## ＜2＞特定企業を対象とした防災診断システムの開発

### 1. 建屋・設備の地震防災診断

A 株式会社 B 工場

写真2 C棟東面南寄りのブレース切断

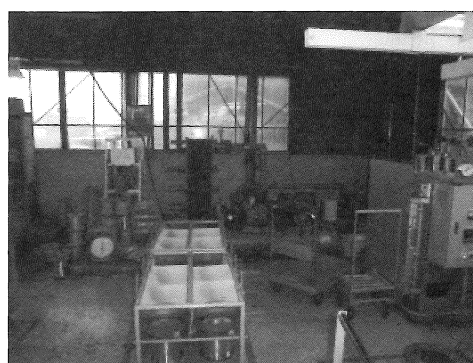
ブレースが切断されているところが3箇所以上見られた。ブレースは、建物耐震性を確保するための重要部材である。ブレースが切断、撤去されていれば、本来の耐震性を満たさない恐れがあるので、原状に復旧する必要がある。また、この他にもブレースが切断されている箇所が無いのか、あるいはジョイント部分が劣化していないかどうか確認し、問題があれば補修・復旧する必要がある。

写真5 C棟内の生産設備(1)

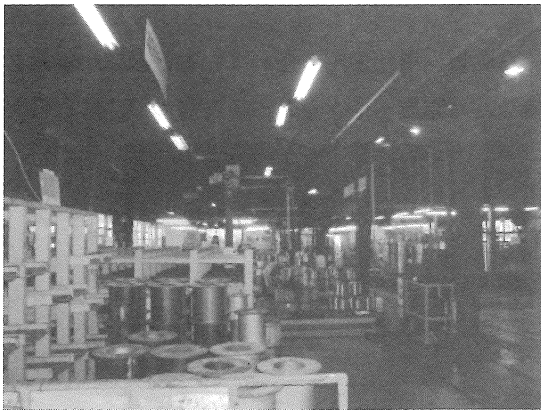
全般的に設備機器がアンカーボルトで固定されていない。ほとんどの設備機器は高さがそれほど高くないので、地震時に転倒する恐れは少ないと思われるが、床上で滑る可能性がある。さらには避難の際の支障や人的被害に繋がる恐れがある。諸事情でアンカーボルトによる設備機器の固定が難しい場合、少なくとも避難経路の両脇に堰を設けて、設備機器が飛び出してこないような措置が必要である。

写真7 C棟内の電熱炉

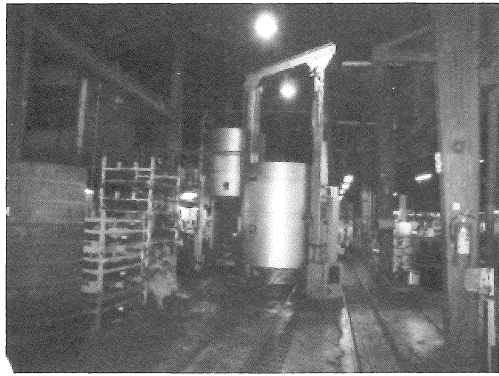
電熱炉はアンカーボルトで固定されているが、炉内の仕掛品の台は固定されておらず、地震時にはレール上を移動する恐れがある。仕掛品と炉が接触すると問題がある場合には、台を輪止め等で固定すると良い。

写真11 自動搬送機の通路

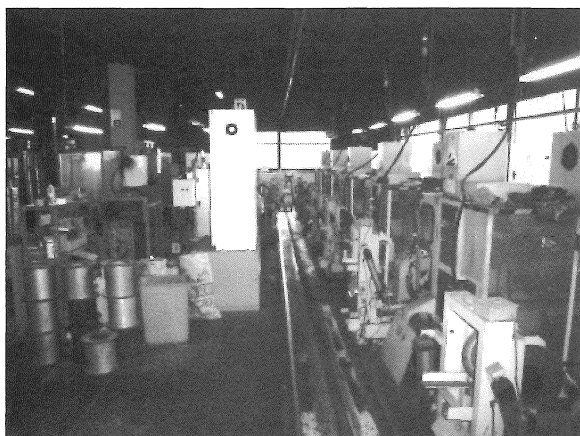
ヒアリングによると自動搬送機の通路が避難路を兼ねていて、自動搬送機が通路を塞いでいると避難が困難と  
のことである。近々生産設備機器の配置を変更して常時通行可能な避難路を確保するとのことなので、早めの実  
施が望まれる。

写真 14 D棟2階電気室のトランス

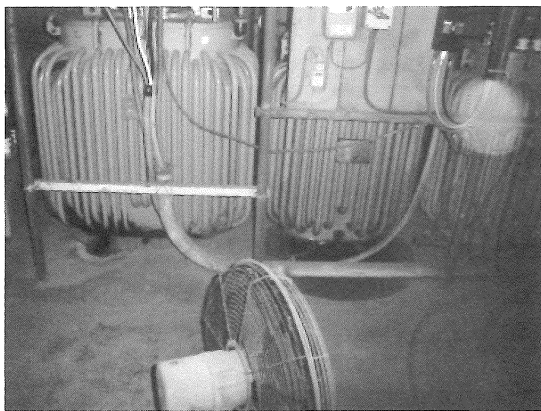
2階の電気室に設置されているトランスのアンカーボルトが確認できなかった。アンカーボルトが無い場合、地震時にはトランスが移動または転倒する恐れがあり、断線等で工場全体の停電に至る恐れもある。アンカーボルトを確認し、無い場合には耐震性を有するアンカーボルトを設ける必要がある。

写真 19 E棟の屋根

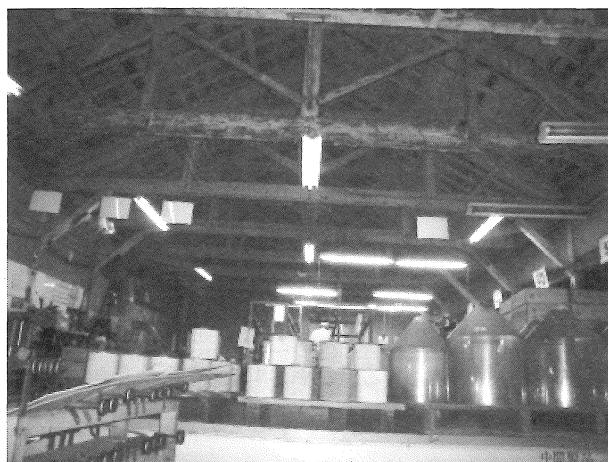
屋根については、ヒアリングによると雨漏りも無いとのことで、1階から内部を見た限りでは、木造の部材が朽ちている箇所は見られなかった。部材に切り欠きが多いようだが、そのこと自体に問題は無いと思われる。金物については1階からは確認できなかったので、錆びていないかどうか確認することが望まれる。

写真 22 事務所東側のガスボンベ置場

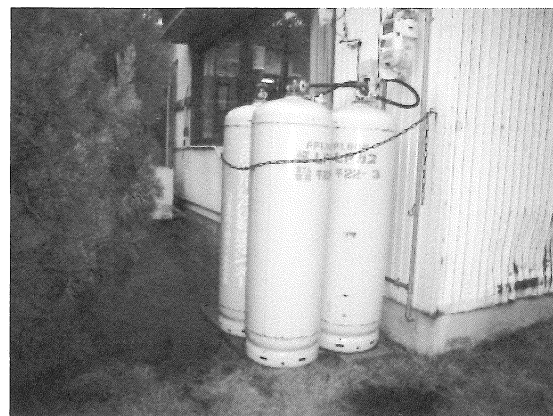
ガスボンベに上下2段にチェーンを掛け、さらに柵を設けていて、適切な対策が取られている。ただし中には、上1段だけにしかチェーンを掛けていないボンベもあったので、これらについては改善が望まれる。また、複数のガスボンベにまとめてチェーンを掛けると、地震時にチェーンに掛かる負荷が大きくなり、切れる恐れがある。個別にチェーンを掛けられるような改善が望まれる。

写真 24 クーリングタワーの脚部

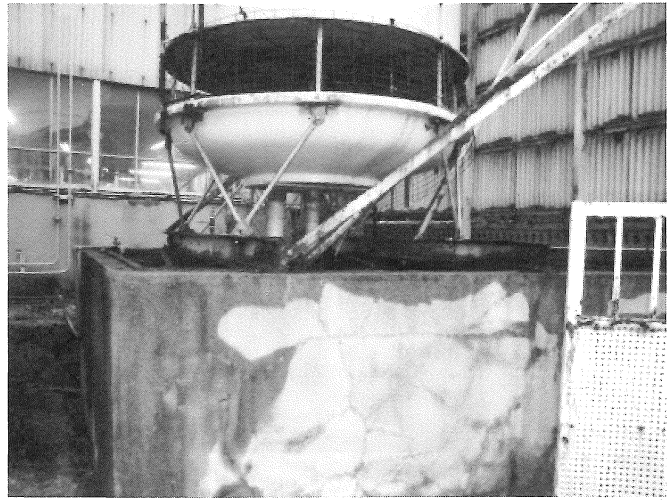
クーリングタワーの脚部がかなり錆びており、地震時には転倒の恐れがある。ヒアリングによると近々撤去する予定とのことなので、早めの実施が望まれる。

写真 26 敷地西側のブロック塀

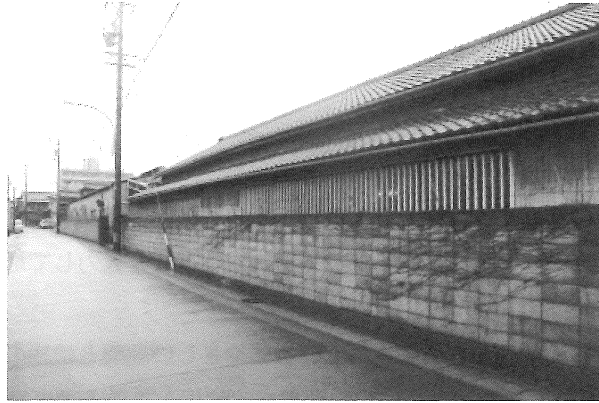
敷地の西側に長いブロック塀がある。比較的古いものと思われ、現行の建築基準法を満たしていない可能性がある。ブロック塀設置時の図面を確認して配筋状況、基礎形状などを検討し安全性を確認する必要がある。既往の地震被害を見ると、ブロック塀は地震時に倒壊して通行の妨げや第三者への人的被害につながった例がある。安全性が確認できなければ、ブロック塀に補強の鋼材を取り付けるか、敷地内から引っ張りを入れるか、あるいはブロック塀の代わりに軽い材料の塀（例えば、金網のフェンスなど）にすると良い。
